Bijlage A: Nota van Commentaar ingekomen zienswijzen

Bestemmingsplan “Bezoekerscentrum militaire erevelden”

Nota van commentaar op de ingekomen zienswijzen gericht op het ontwerpbestemmingsplan "Bezoekerscentrum militaire erevelden"

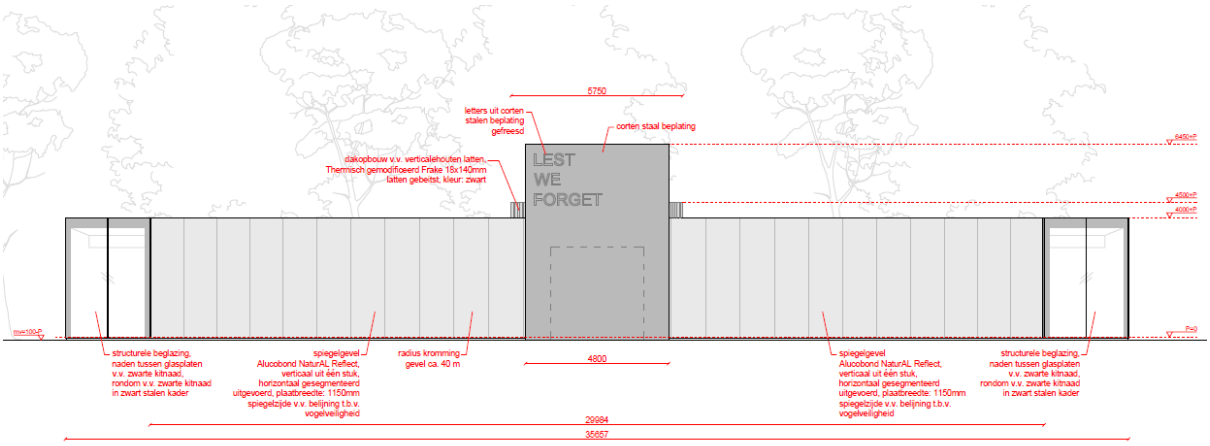
a. Reclamant gaat in op het met hen gevoerde overleg bij de planontwikkeling. Aangegeven wordt dat zij in principe positief staan tegenover de plannen voor de realisatie van het bezoekerscentrum, maar dat zij hun zorgen hebben geuit over het gevaar van spiegelgevels als onderdeel van het gebouw van het bezoekerscentrum (vogels kunnen zich hiertegen te pletter vliegen). Reclamant verwijst naar de optie die door hen is geopperd om 'vogelveiligheidsglas' toe te passen. Ze zien deze optie niet verwerkt in het plan.

a. Reclamant verwijst terecht naar het gevoerde overleg en de hierin gemaakte afspraken over de wijze waarop de spiegelgevel wordt uitgevoerd. Op de artist impressions, die zijn opgenomen in de toelichting van het ontwerpbestemmingsplan, is dit detailniveau niet weergegeven. Op de bouwtekeningen die onderdeel uitmaken van de aanvraag omgevingsvergunning en waarvoor gelijktijdig met deze procedure een ontwerpbesluit ter inzage heeft gelegen, is de uitwerking van deze afspraak wel terug te vinden. Wij verwijzen hierbij naar bijlage 11 'Tekening - Totaalboek nieuwe situatie datum 21-06-2023' en dan specifiek tekeningnummer GVL_Z_100 (gevelaanzicht Zuid). Hieronder is een weergave opgenomen van deze tekening. Hierop is te lezen dat de spiegelgevel wordt uitgevoerd met belijning ten behoeve van vogelveiligheid.

De gekozen uitvoering van de spiegelgevel met toepassing van belijning t.b.v. vogelveiligheid zorgt ervoor dat het gebouw niet leidt tot een aantasting van ecologische waarden en dat er geen nadelige effecten op de natuur te verwachten zijn. We zijn het met reclamant eens dat deze uitvoering ook geborgd moet zijn in de planregels van het bestemmingsplan. Aan artikel 3.2 van de planregels wordt het volgende lid toegevoegd:

- *Gebouwen dienen te zijn voorzien van maatregelen die de vogelveiligheid bevorderen.*
